DĖL KAINŲ PAGRINDIMO

UAB „Vigatas“ pagal pirkime Nr. 2810870 „Kauno Kazio Griniaus progimnazijos Šiaurės pr. 97, Kaune, sporto aikštelių rekonstravimo darbų pirkimas“ pateiktą informaciją, išnagrinėjus supaprastinto projekto sprendinius, ir įvertintinus papildomai pateikta informaciją (klausimai/atsakymai), paskelbtą per CVP IS priemones, pateikėme pasiūlymą rangos darbams atlikti.

DĖL SUPAPRASTINTO VIEŠOJO PIRKIMO „KAUNO KAZIO GRINIAUS PROGIMNAZIJOS ŠIAURĖS PR. 97, KAUNE, SPORTO AIKŠTELIŲ REKONSTRAVIMO DARBAI“

15	Gręžtiniai armuoto betono pamatai Ø20cm, h- 1,2 m, jų įrengimas	vnt.	55		
16	Gręžtiniai armuoto betono pamatai Ø20cm, h- 1,0 m, jų įrengimas	vnt.	6

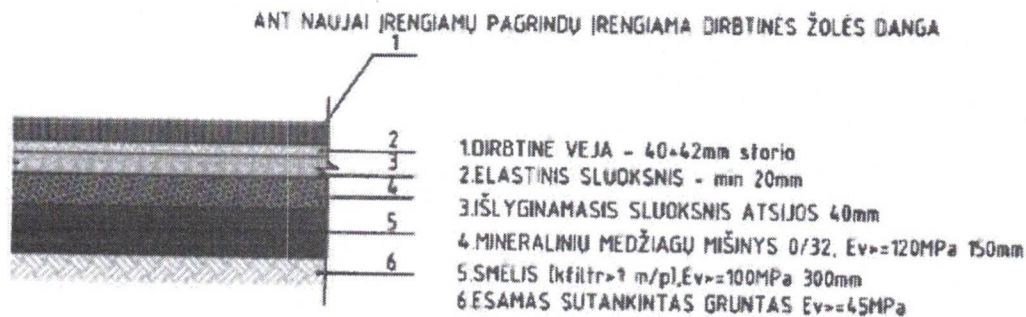
8. Klausimas. Prašau nurodyti betono ir armatūros kieki įrengiant gręžtinius pamatus.

8. Atsakymas. Projekte Sąnaudų žiniaraštyje 2 skyriaus 4 ir 5 eilutėse pateikti kiekiai yra pakankami betono ir armatūros kiekiui įsivertinti.

Detalizuojame armatūros kiekį mini futbolo aikštelės tvoros įrengimui gręžtiniams pamatams:
Armatūra D12 A-III - 270 kg

Armatūra D6 A-I - 50 kg
